О продлении подпорной стены трансбордера

ООО «КиКГЕОСТРОЙ» выполняет работы в рамках Договора №МВМ/03-07 от 03.07.2023г. на объекте «Ж/Д пути от ИЦ до обкаточной линии с удлинением трансбордера расположенные по адресу: Московская область, г. Мытищи, ул. Колонцова, 4, территория завода АО «МЕТРОВАГОНМАШ».

Приложение №1. Схема устройства подпорной стены трансбордера.

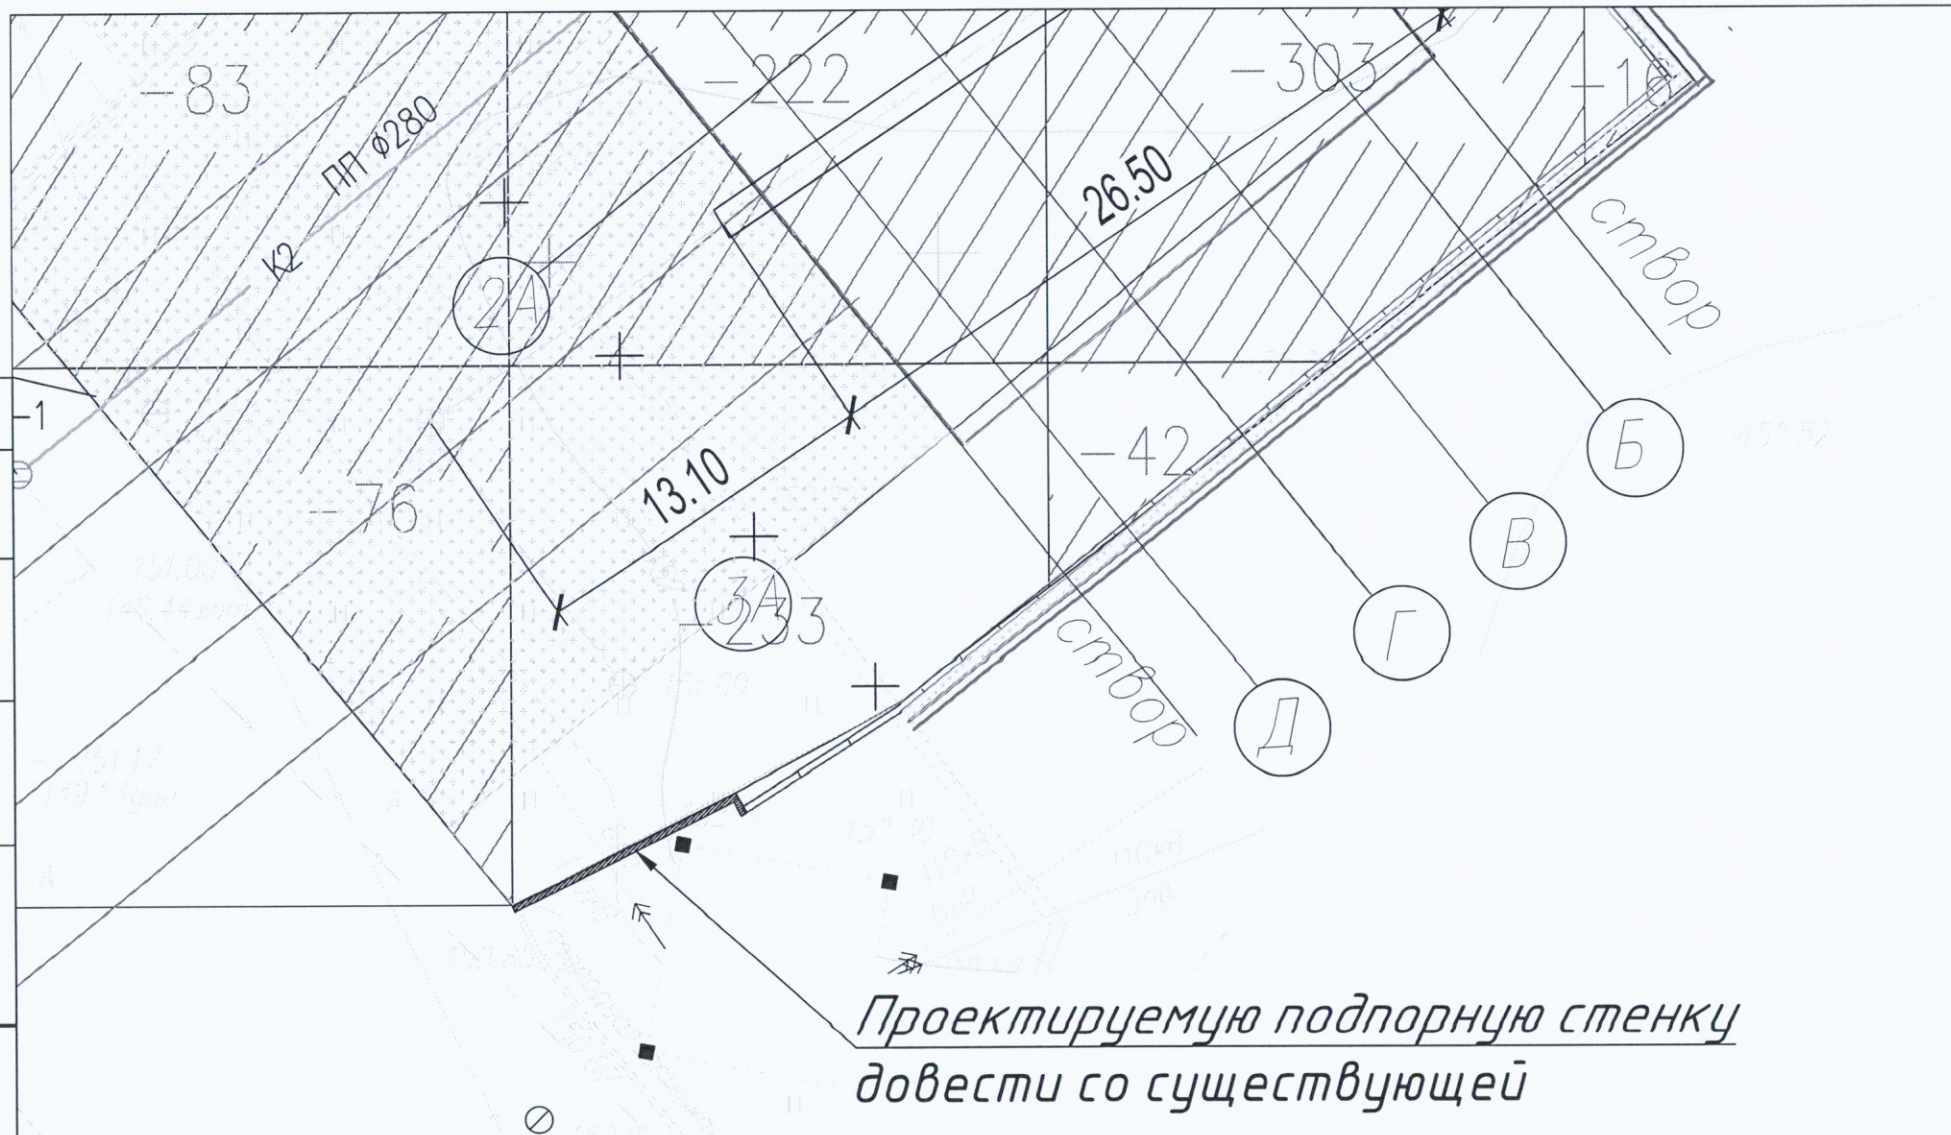
Просим согласовать выполнение работ по удлинению подпорной стены переустройства трансбордера трансбордера согласно схеме (Приложение №1). Данные работы не входят в состав проекта 131-23-АС2 и не предусмотрены договором.

Проектируемую подпорную стенку
довести со существующей

Считаю необходимыми.

Приложение №1. Схема участка восстановления пути.

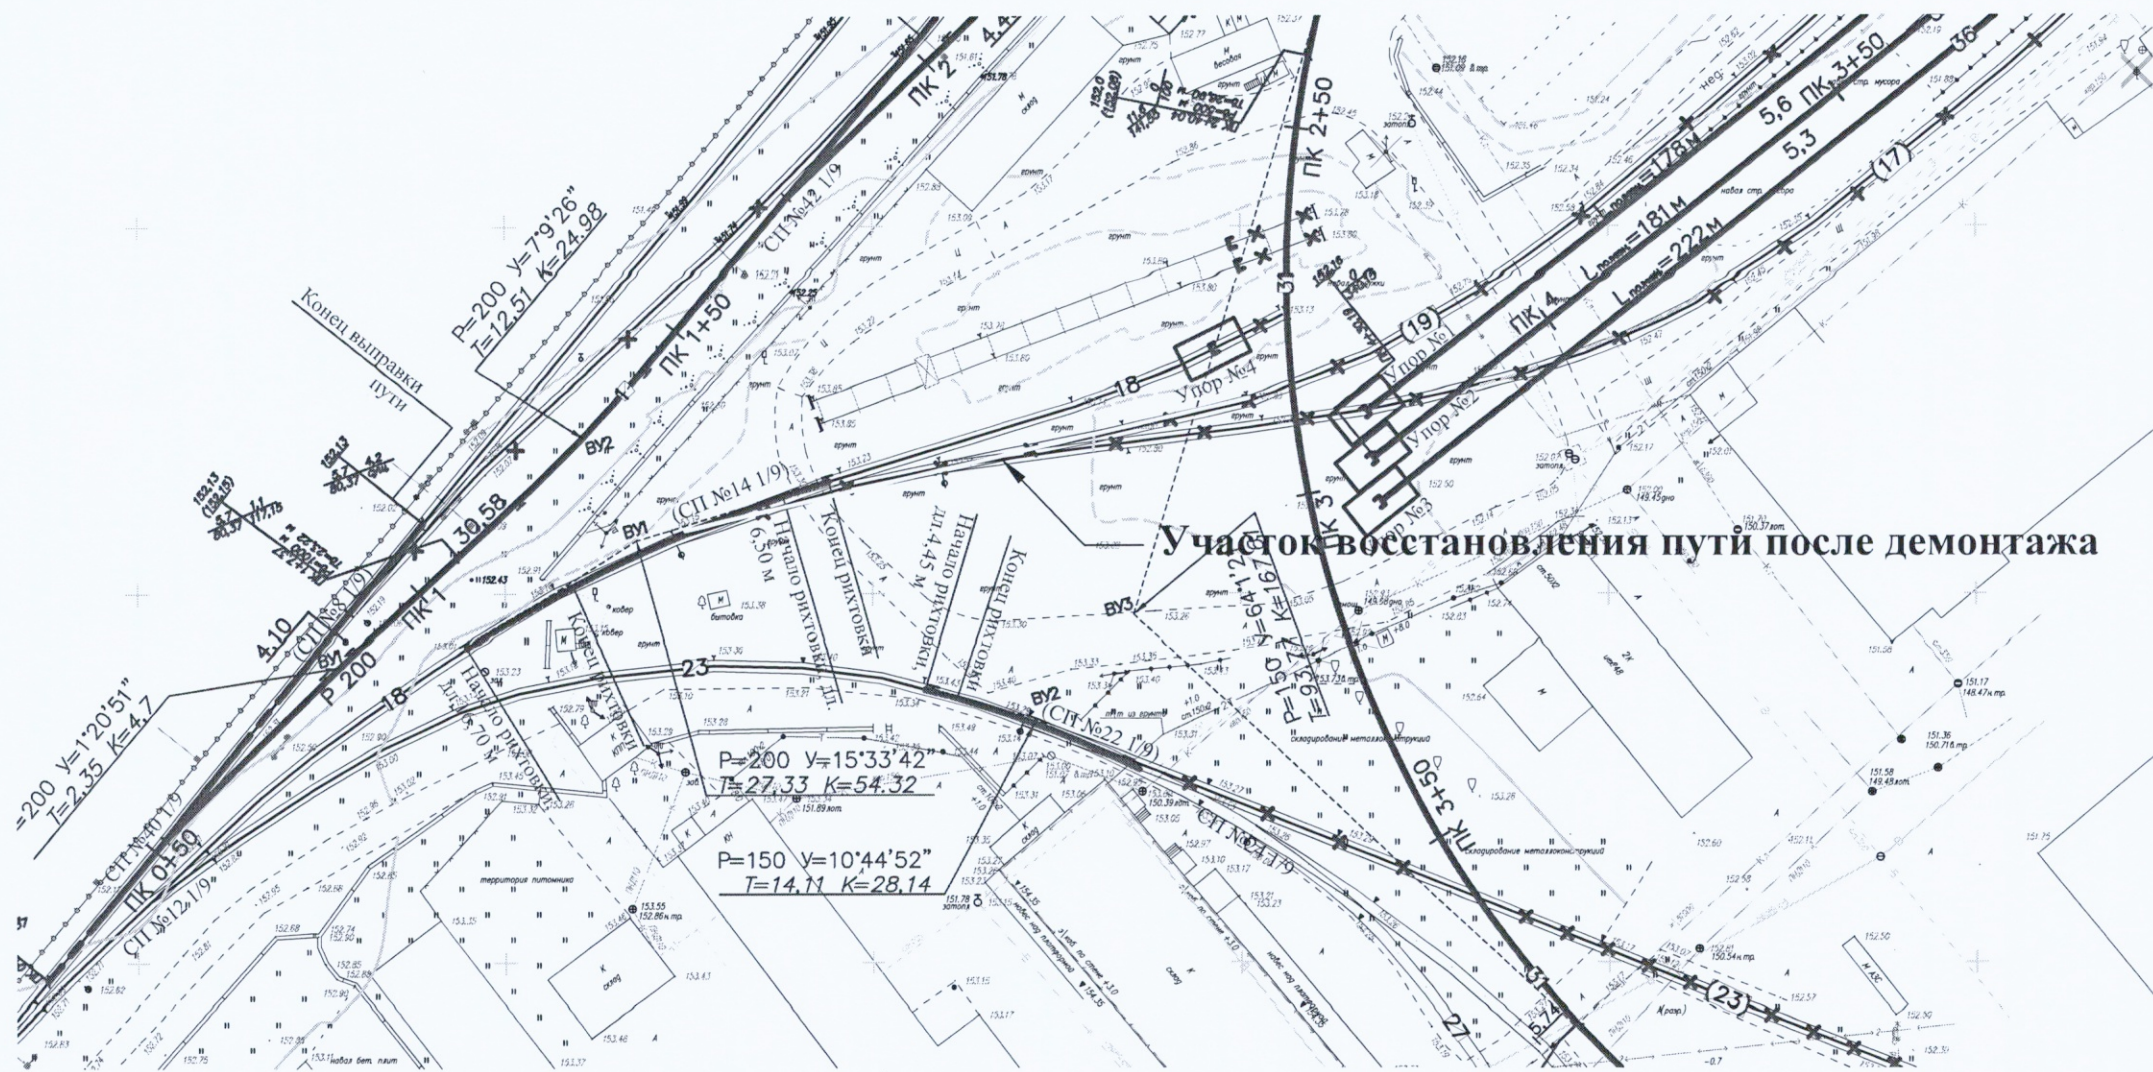
Просим согласовать выполнение работ по восстановлению участка пути №19 в районе пересечения с путем №31 ПК 3 так как данные работы не предусмотрены договором.

По указанию Заказчика
Верейко А.С.

Приложение №1

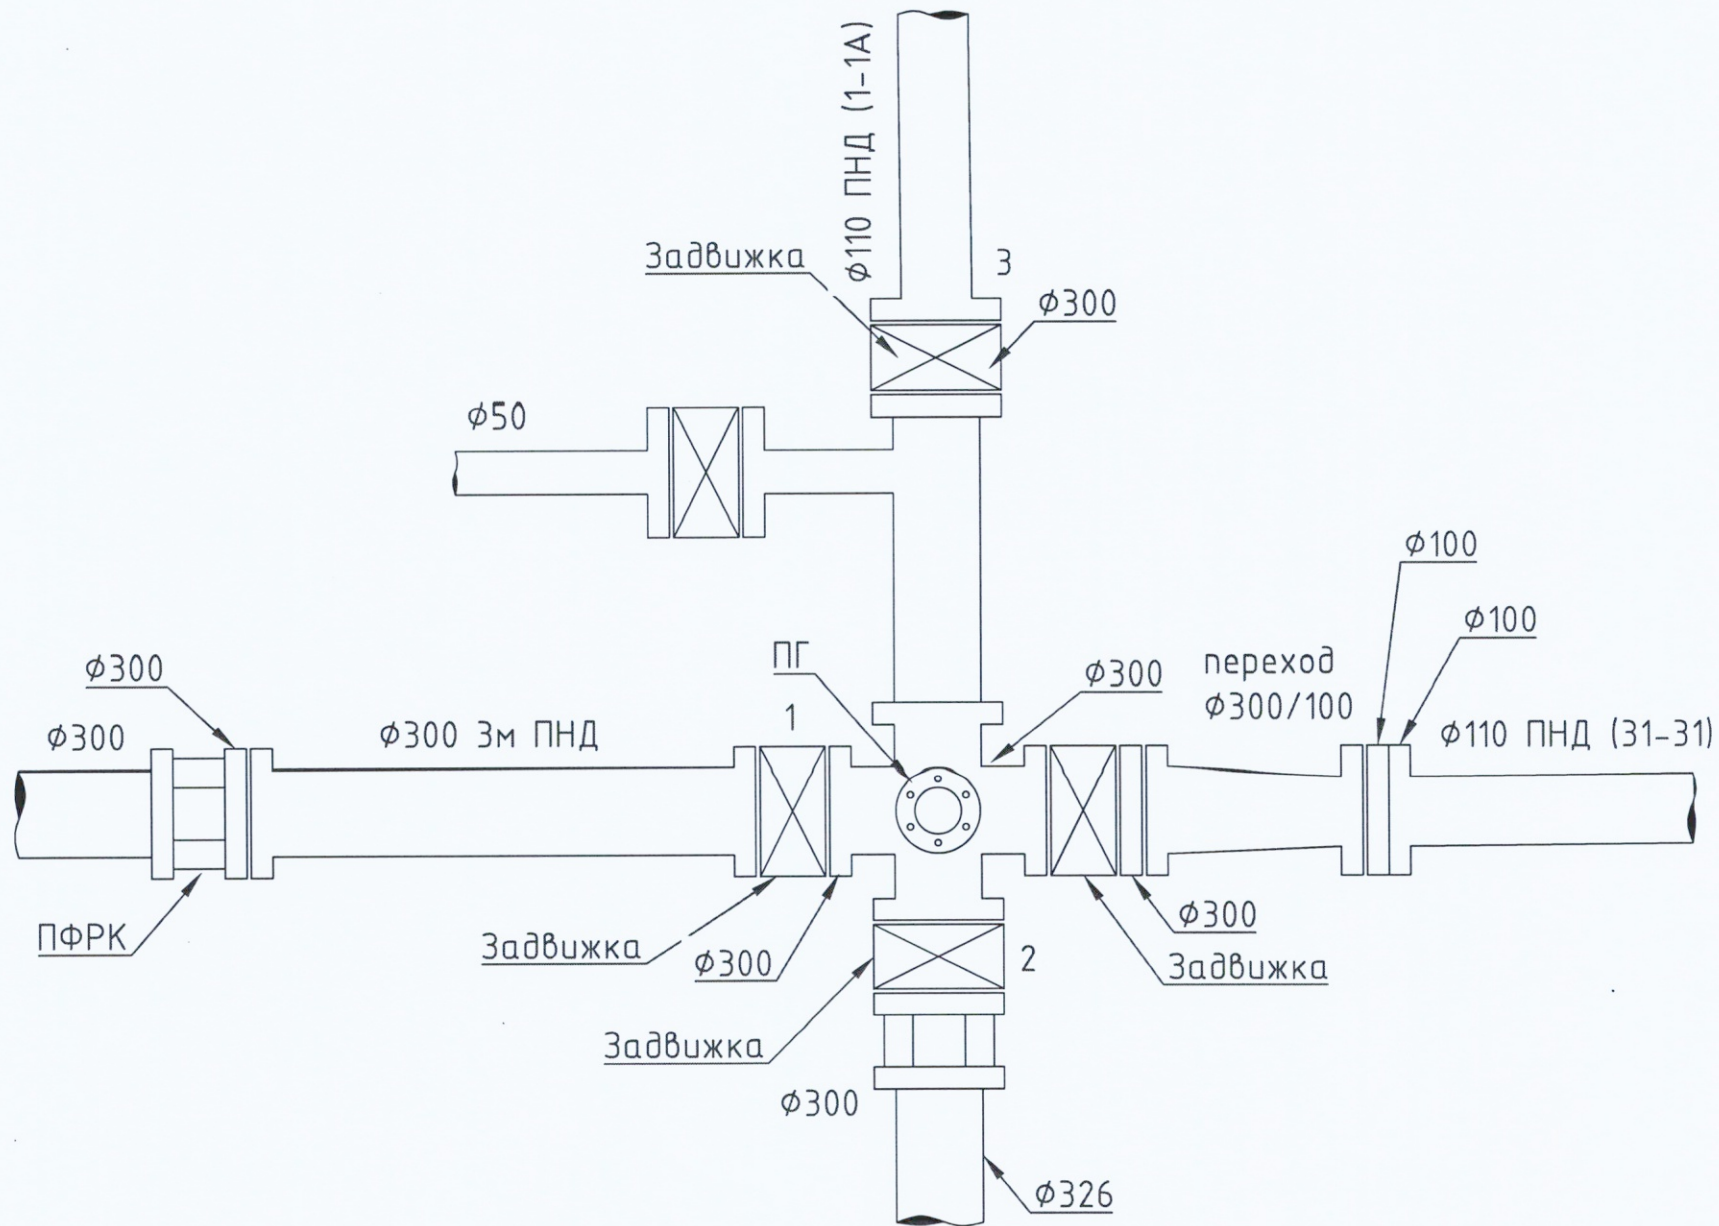
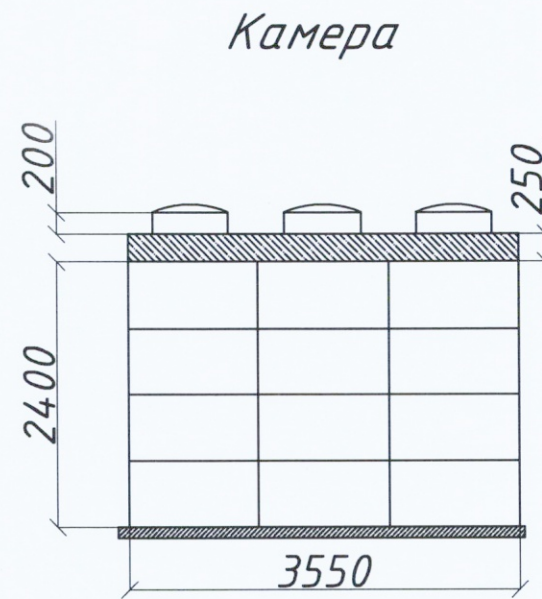
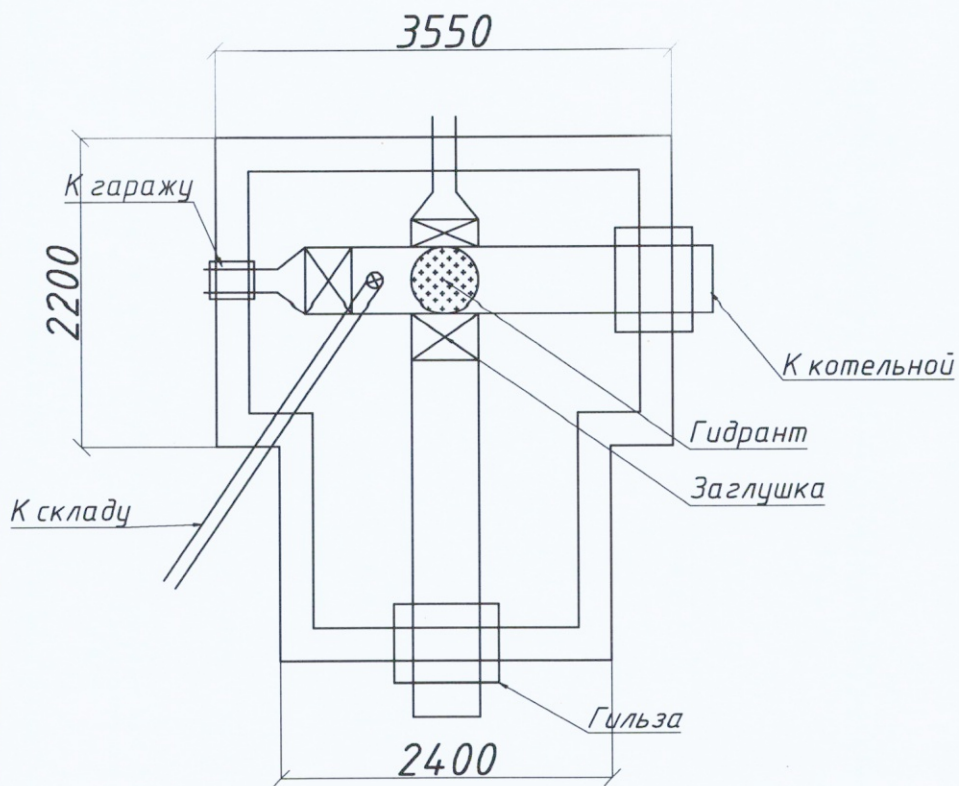
Ввиду неудовлетворительного состояния узла водопровода (В1) в колодцах В1-1А и В1-30 в связи с большим сроком эксплуатации и старостью материалов невозможно выполнить врезку новых укладываемых труб без реконструкции внутренних элементов. Просим согласовать проведение дополнительных работ по данному узлу согласно приложенной схеме (приложение №1. Схема переустройства узла колодцев В1-1А и В1-30).

Необходимость доп. работ
подтверждена

Приложение №1. Схема устройства подпорной стены в зоне коллектора.

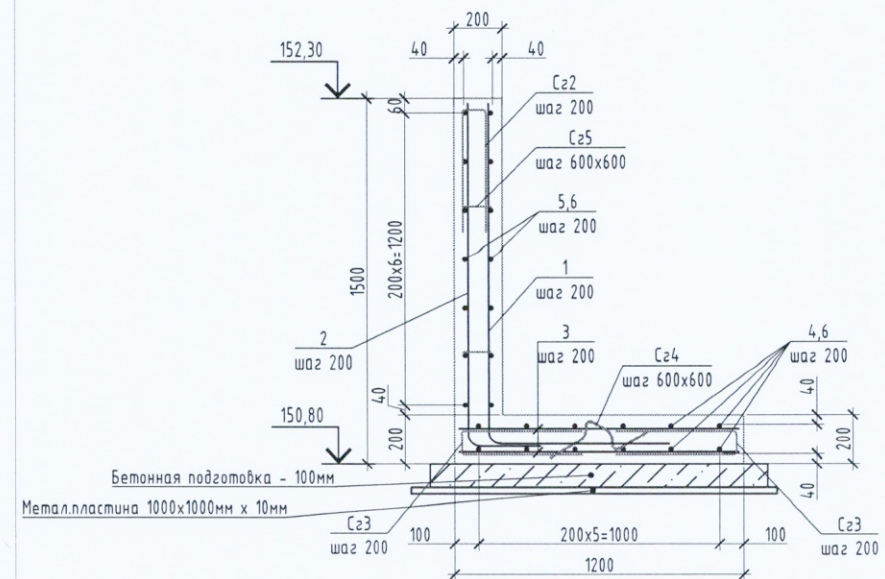
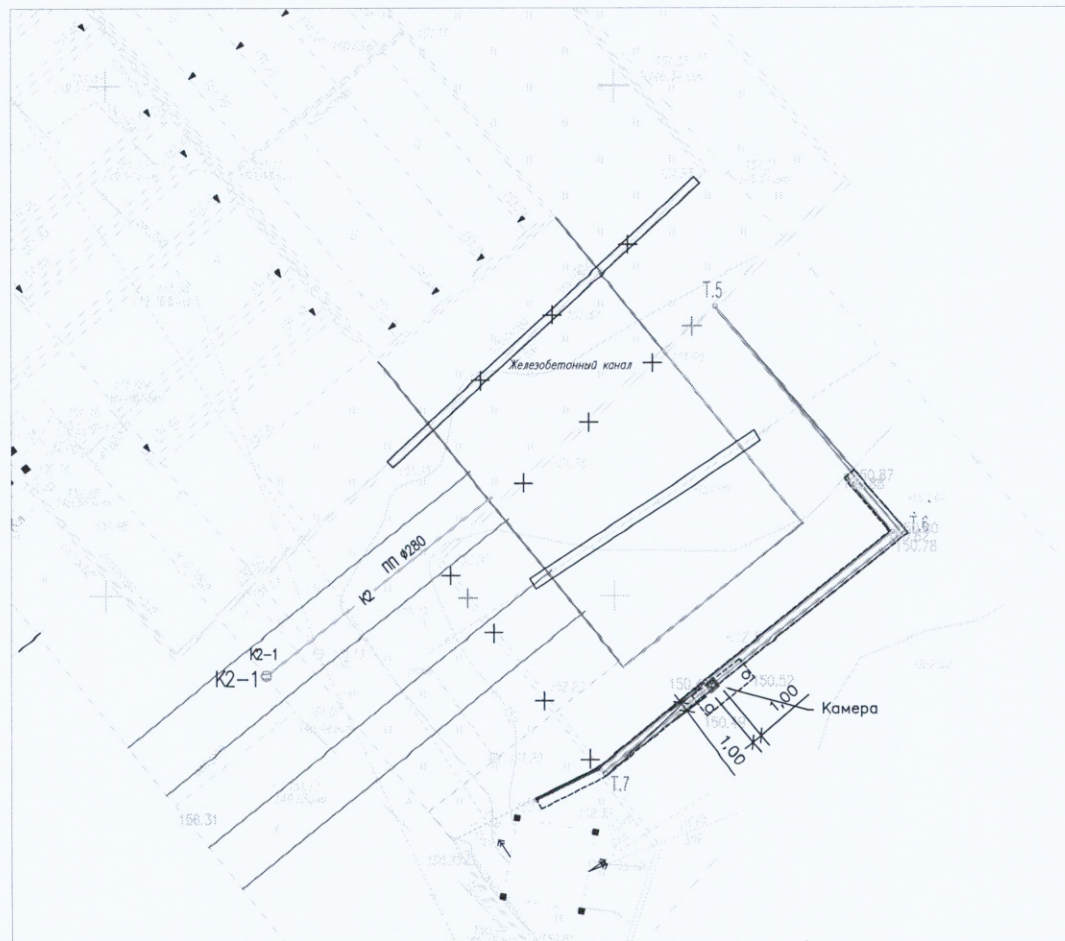
Настоящим сообщаем, что при разработке грунта для переустройства трансбордера был обнаружен коллектор, попадающий в зону производства работ. Просим согласовать узел прохождения подпорной стены трансбордера по обнаруженному коллектору и выполнение данных работ, не предусмотренных договором.

Согласовано
Зам. Директора
по эксплуатации

Приложение №1

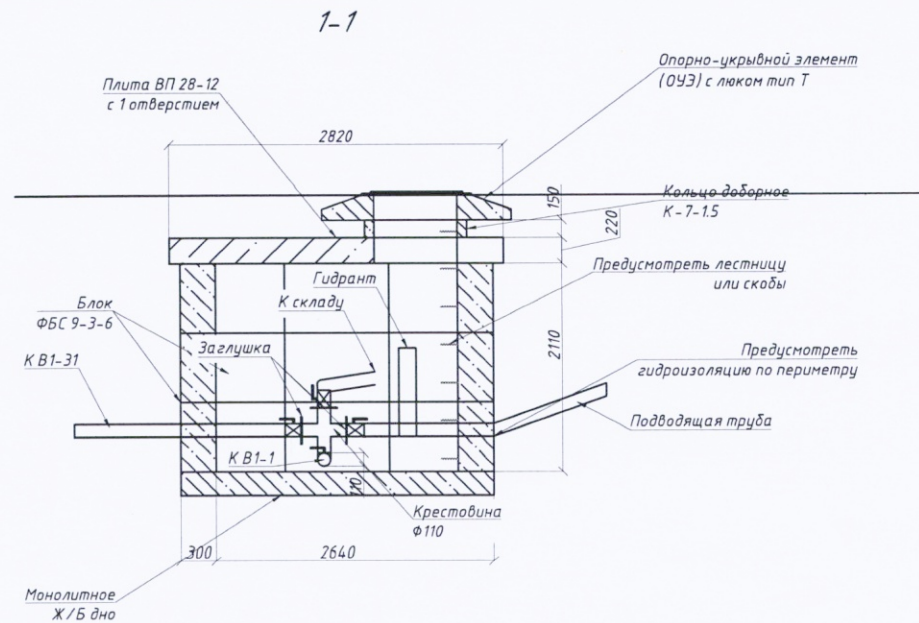
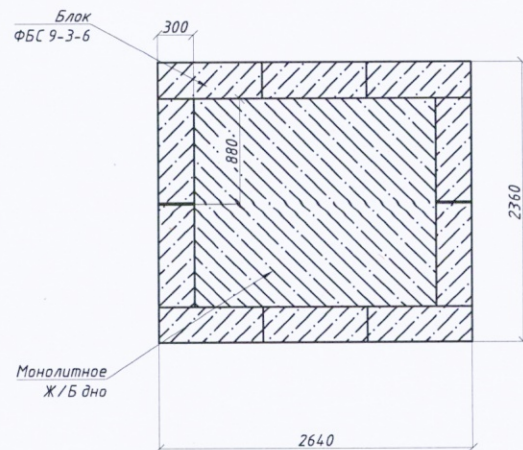
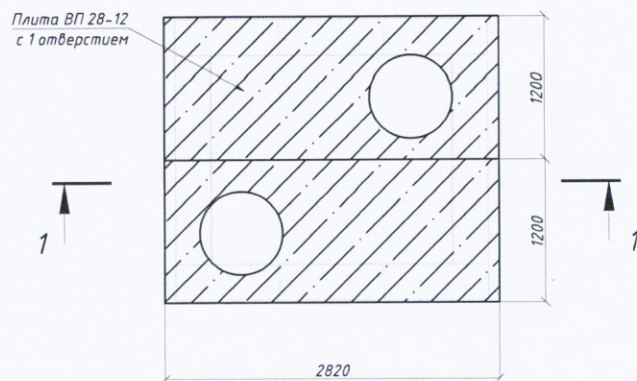
1. Переустройство колодцев В1-1 и В1-30 путем устройства камеры из блока ФБС 9-3-6 (схема приложение №1);
2. Трассировку прохождения участка В1-1 – В1-1А в районе подвального помещения склада по просьбе Заказчика выполнить по потолку с креплением в ребра жесткости плит хомутом из оцинкованной стали на анкерные болты. (схема Приложение №2);
3. По просьбе Заказчика дополнительно выполнить переустройство участка водопровода от колодца В1-1 до здания гаража с заводом в здание на стену ввиду ненадлежащего состояния существующей трубы.

Согласовано
Гл. энергетик *Сергей Березин*
